凤凰海鲜广场商业综合体项目二期

经济技术指标表（旧）

经济技术指标表（新）

1#、2#、3#、4#、5#楼剖面图

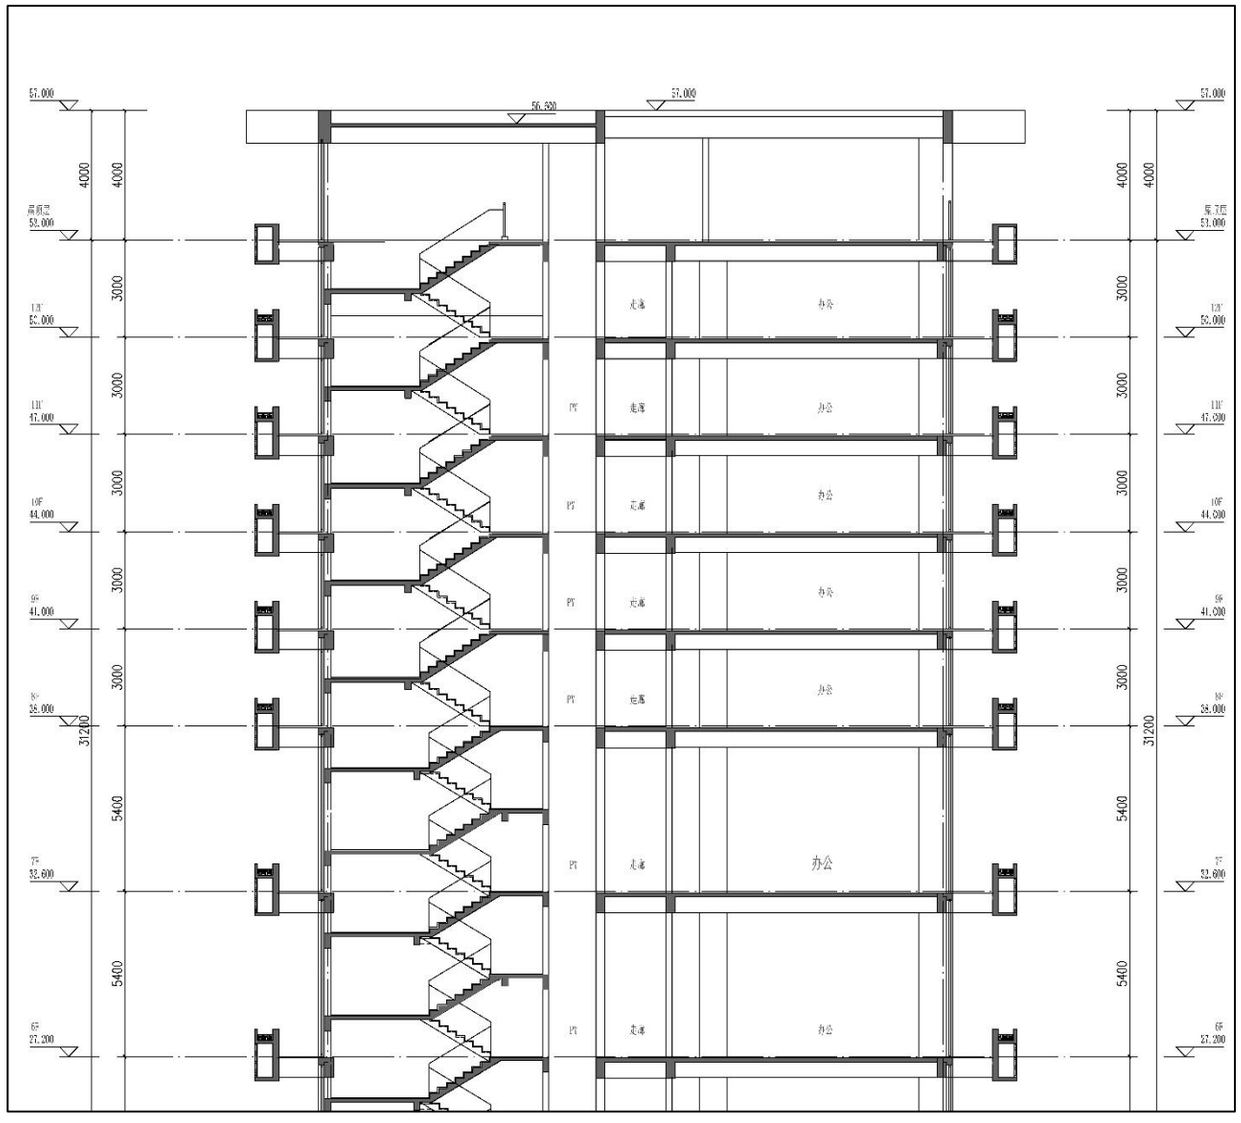
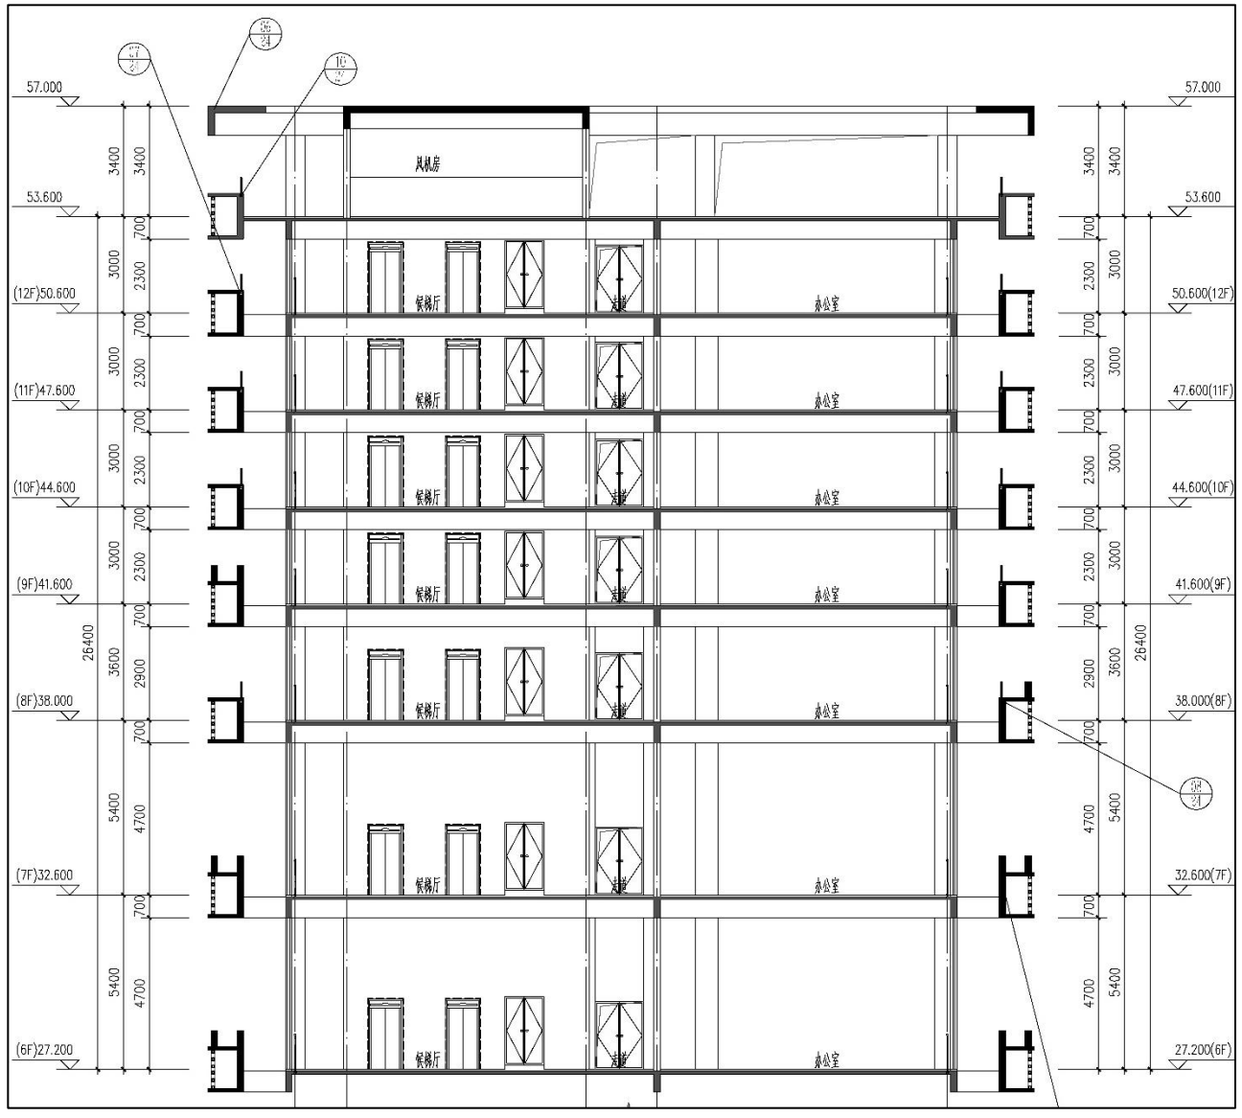
修改内容:1、1#楼第三层建筑层高由5.1米调整为5.4米，屋顶花架层建筑层高由3.1米调整为3.6米。

2、2#、3#楼第八层建筑层高由3.0米调整为3.6米，屋顶花架层建筑层高由4.0米调整为3.4米。

3、4#、5#楼第七层建筑层高由3.0米调整为3.6米，屋顶花架层建筑层高由3.3米调整为2.7米。

6#楼六至十五层平面图

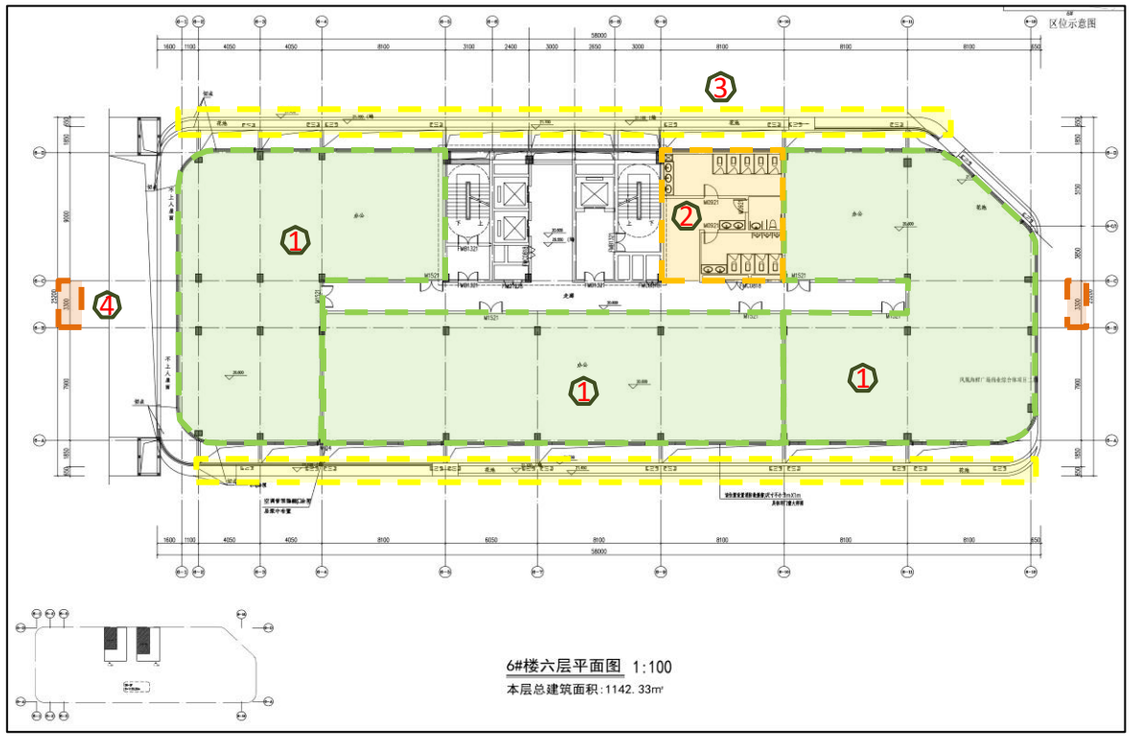
修改内容:根据需求的变化，在建筑外轮廓、功能不变的情况下，办公室、卫生间格局相应调整。
1. 区域1:大开间办公室调整为小空间办公室。2. 区域2:调整卫生间平面布置。3. 区域3：取消装饰栏杆、花池。4. 原柱网间距3300调整为4500。

6#楼剖面图

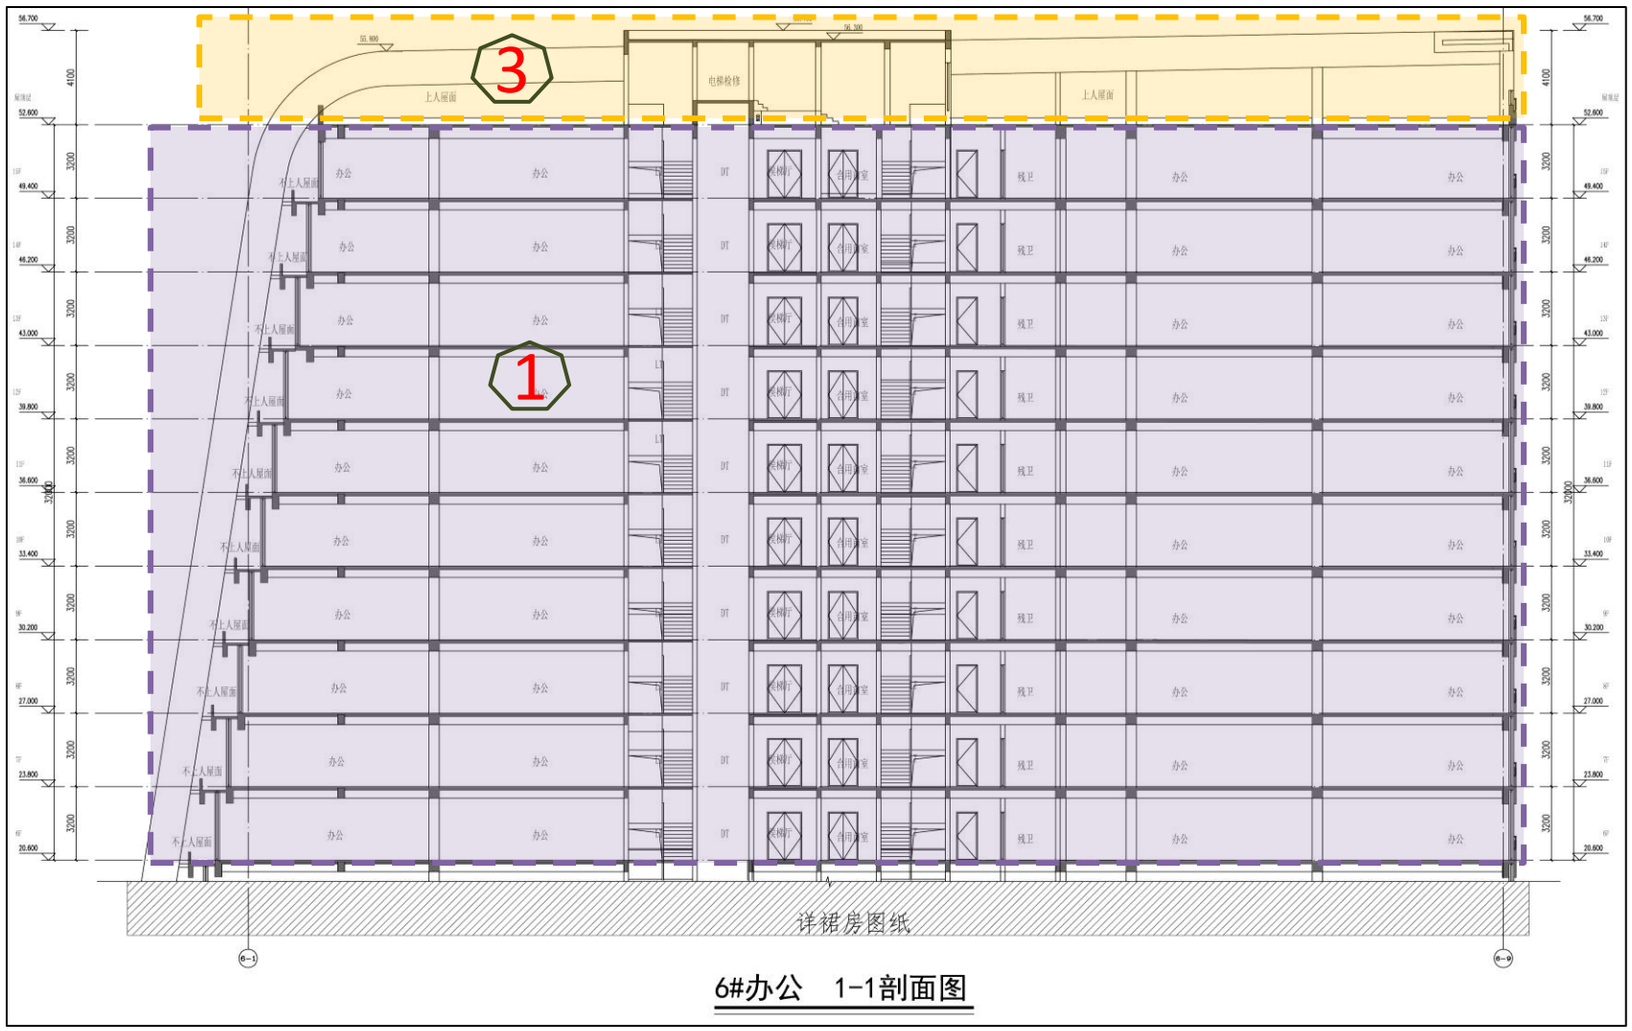
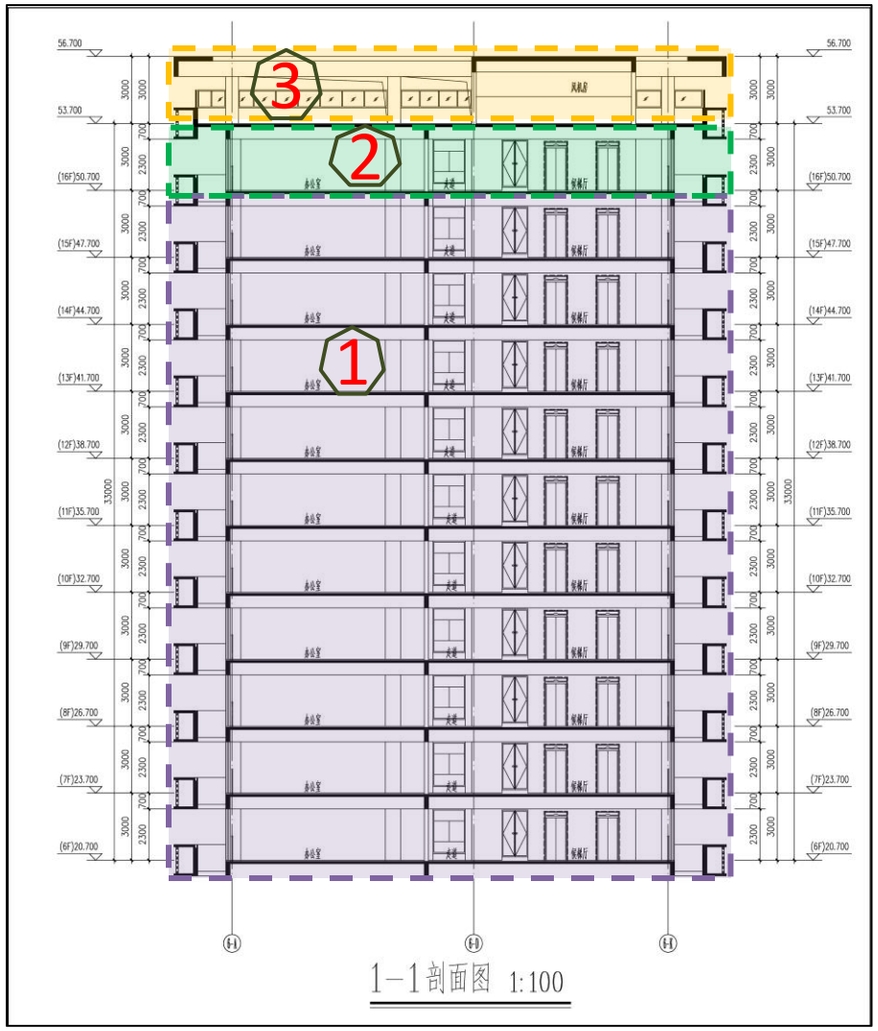
修改内容:1. 第三层建筑层高由3.2米调整为3.7米。

2. 区域1：第四层至第十五层，层高由3.2米调整为3.0米。
3. 区域2：第十六层为新增层数，层高为3.0米。
4. 区域3：屋顶花架层建筑层高由4.1米调整为3.0米。
5. 增加第十六层后，建筑高度有变化，总海拔高度不变。
